Mise à jour de l'implantation Cas par cas (décision n°2024 – 013776)

Projet de centrale photovoltaïque au sol de Condom

Commune de Condom (32100)

Lieu-dit « Le Forestier »

2.1. Plan de masse initial

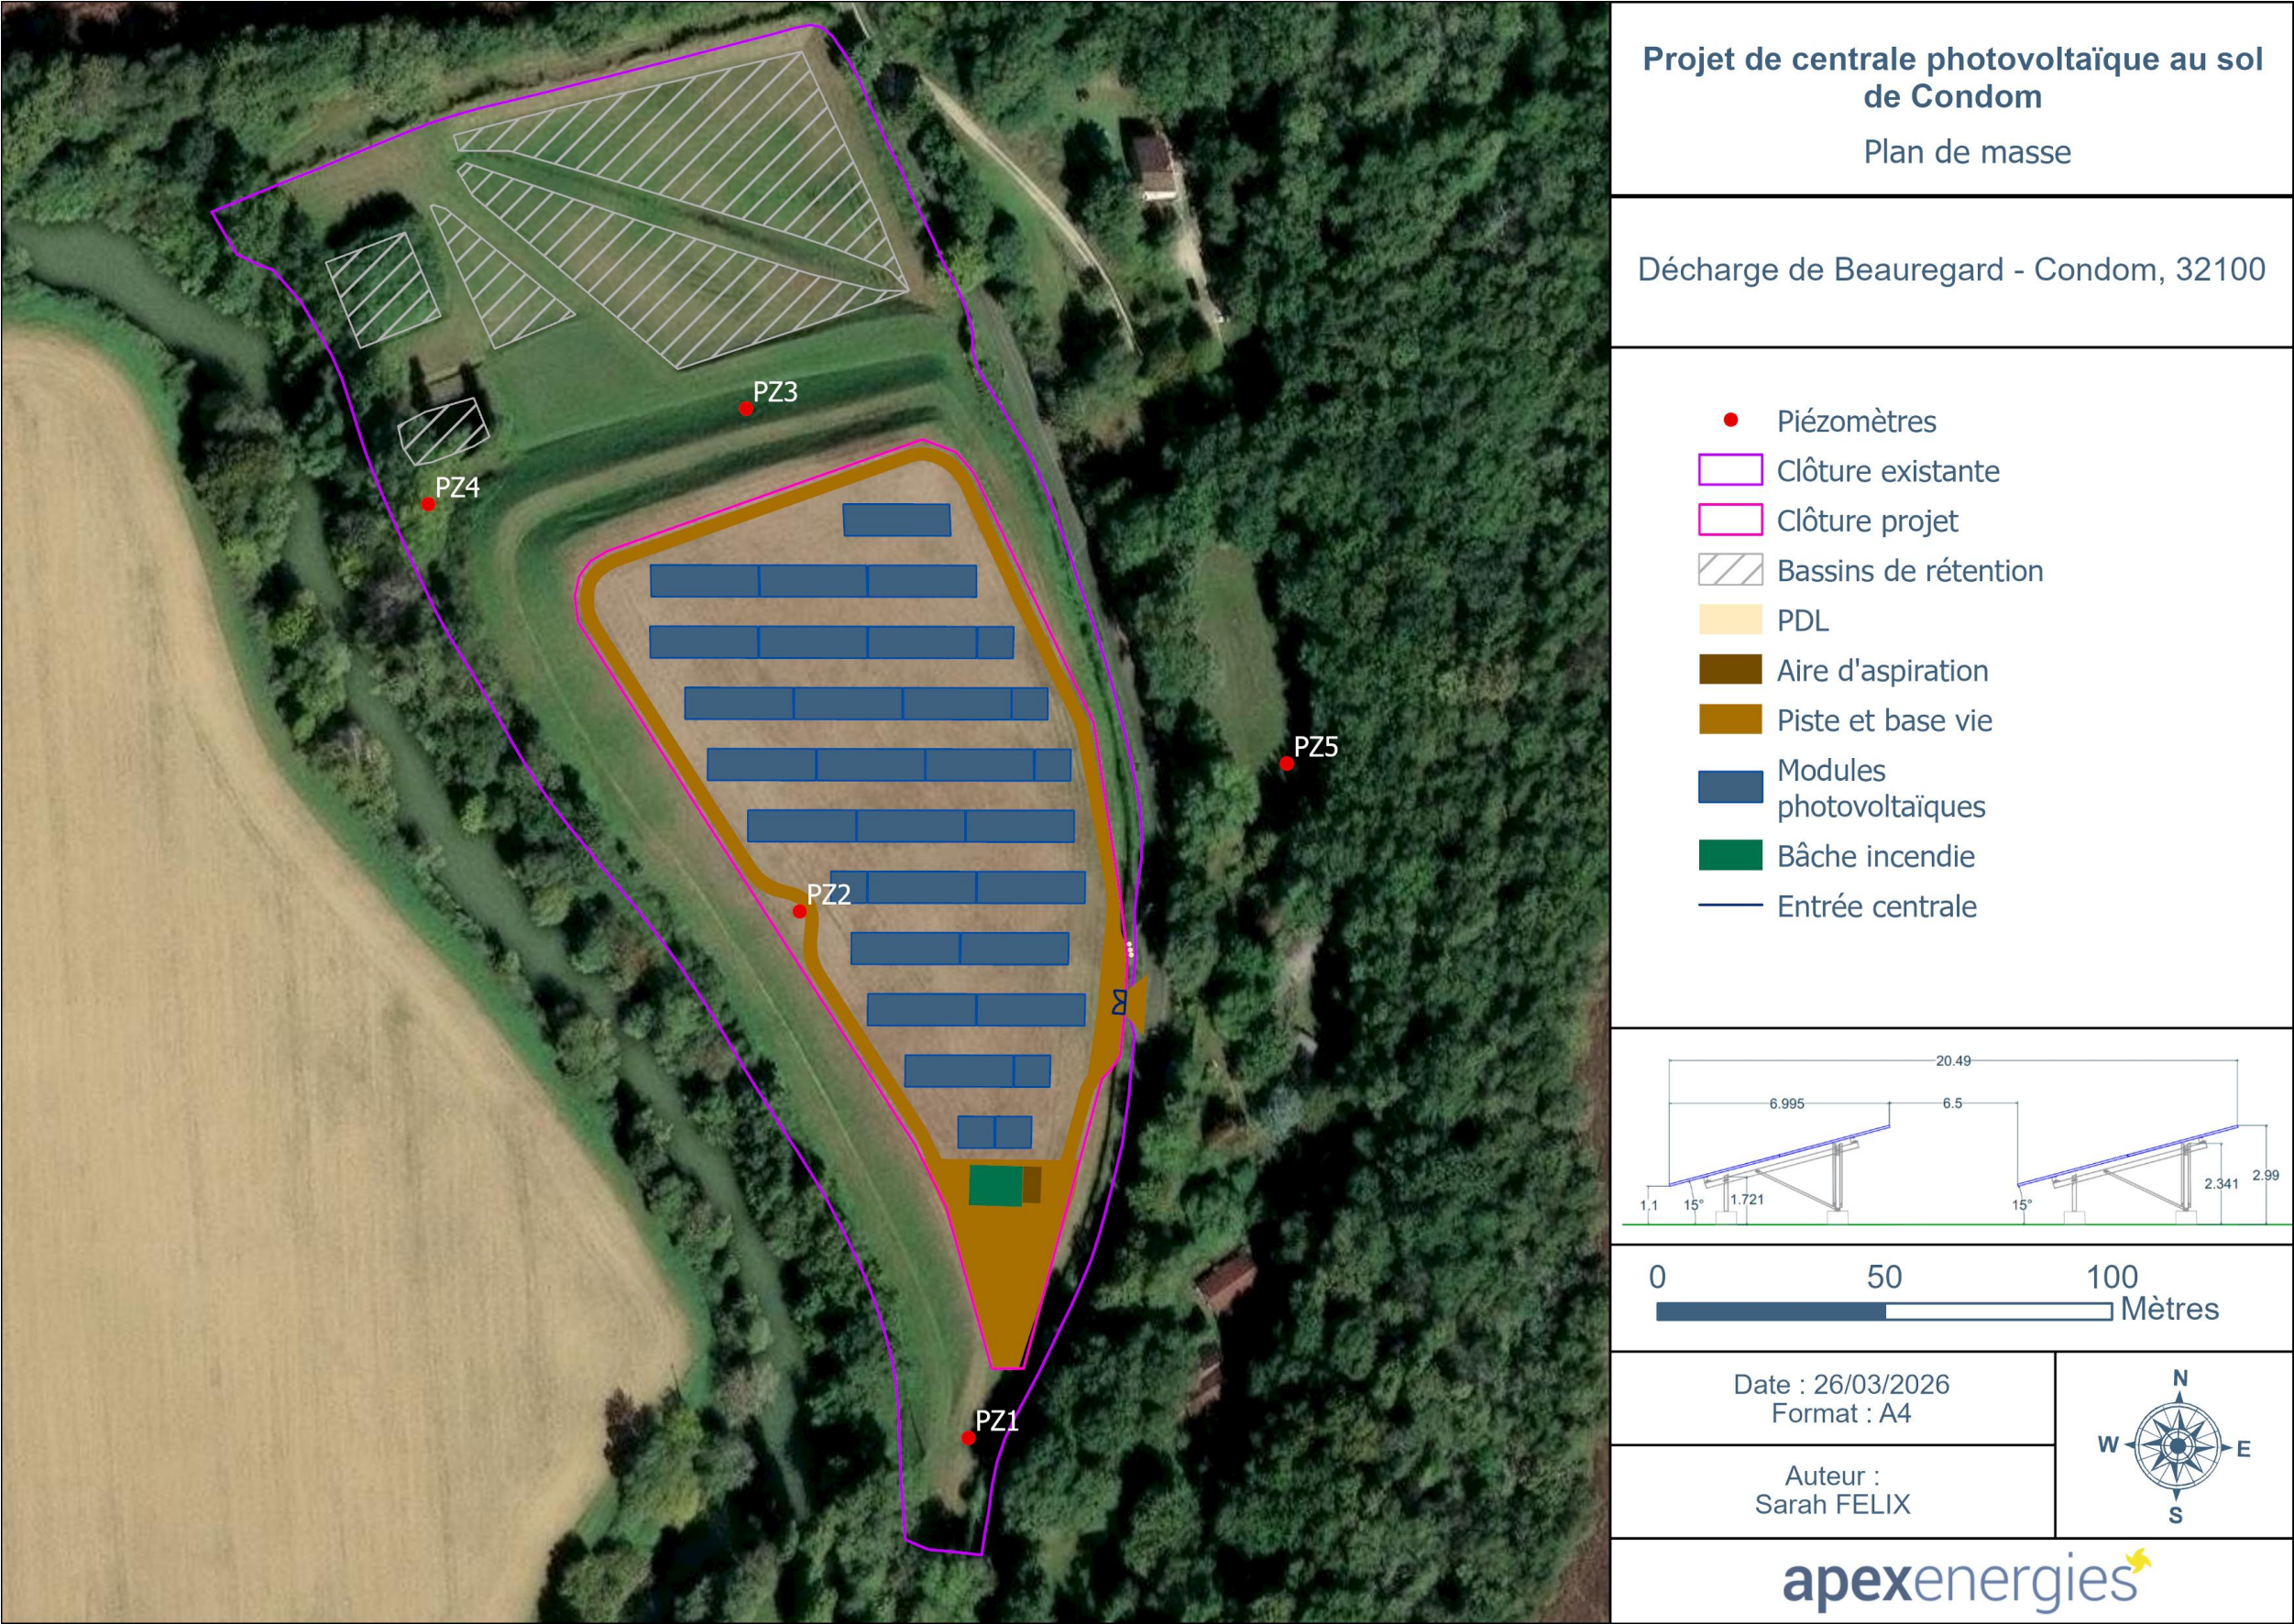
CARACTERISTIQUES GENERALES	PLAN DE MASSE INITIAL	PLAN DE MASSE MIS A JOUR
Points de livraison	2 PDL	3 PDL
Emprise du PDL en m²	< 1	< 1
Parcelles cadastrales interceptées	E 46 - 47 – 48 - 49	E 46 - 47 – 48 - 49
Puissance (kWc) :	997	999
Puissance module (Wc)	650	730
Inclinaison des modules (°) :	20	15
Inter rang (m)	4,5	6,5
Hauteur min (m) :	1,1	1,1
Hauteur max (m) :	2,8	3
Structure d'ancrage :	Pieux vissés ou longrines	Longrines
Structure module	2 panneaux verticaux	3 panneaux verticaux
CONCEPTION CENTRALE	PLAN DE MASSE INITIAL	PLAN DE MASSE MIS A JOUR
Surface totale panneaux (m²) :	3 894	4 187
Nombre de rangées de panneaux	16	11
Emprise du projet	1,23	1,23
Longueur clôture (ml) :	130	507
Surface piste d'exploitation (m²)	1 377	1 473

Les modifications apportées ont pour objectif d’optimiser la production d’électricité tout en conservant une emprise foncière inchangée. Elles s’inscrivent également dans l’évolution des solutions technologiques aujourd’hui disponibles. L’augmentation de la puissance, liée notamment aux performances accrues des modules désormais commercialisés, a conduit à l’ajout d’un poste de livraison.

La principale évolution concerne le changement de structure et de modules. Le choix d’une structure composée de trois panneaux verticaux permet de réduire le nombre de pieux et, par conséquent, l’emprise au sol, tout en augmentant la puissance totale du projet. Les modifications sont présentes plus en détails ci-dessous.

Figure 1 : Plan de coupe des postes de livraison

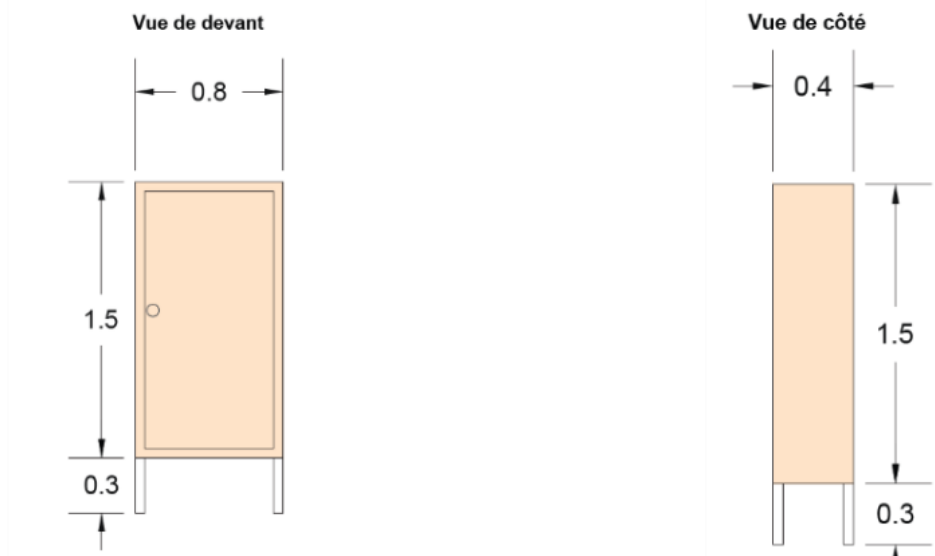
Compte tenu de la puissance de la centrale, inférieure à 1 MWc, des postes de livraison basse tension seront installés en bordure du site. Les postes de livraison seront installés de façon à rester accessible depuis le domaine public, par ENEDIS. La figure ci-dessous illustre la typologie de postes de livraison qui seront installés :

Figure 3 : Structure validée par la Préfecture du Gers

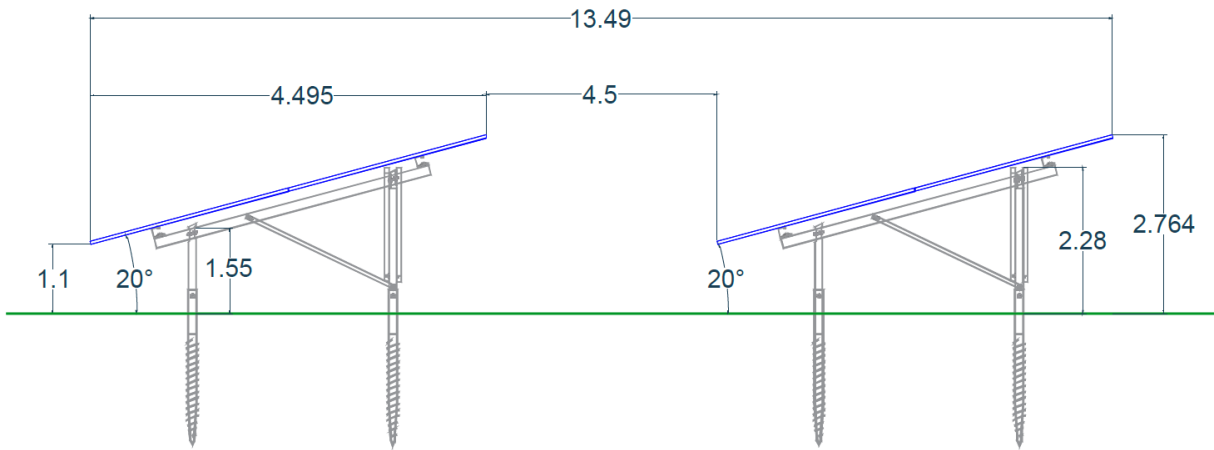
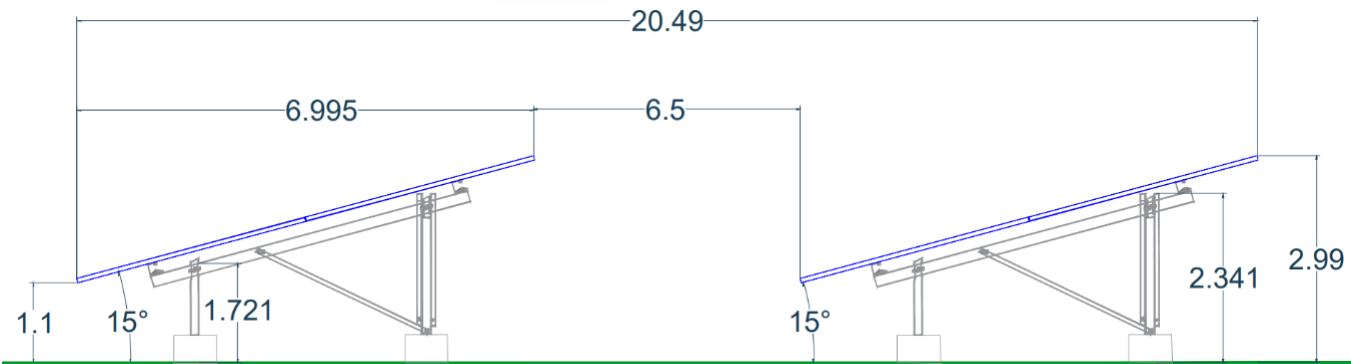
La mise à jour du projet prévoit des structures permettant l'installation de trois modules en disposition verticale. L'inclinaison de ces structures a été ajustée à la baisse afin de limiter l'élévation du point haut et ainsi préserver l'intégration paysagère du projet.

Par ailleurs, à la suite du porter à connaissance (AP complémentaire n°32-2025-08-01-0000-05), le recours à des fondations de type longrines a été retenu. Ce choix répond aux préconisations de la Préfecture du Gers, qui a privilégié une solution évitant toute perforation du sol, afin de prévenir les risques de rupture du dôme d'argile recouvrant l'ancienne décharge.
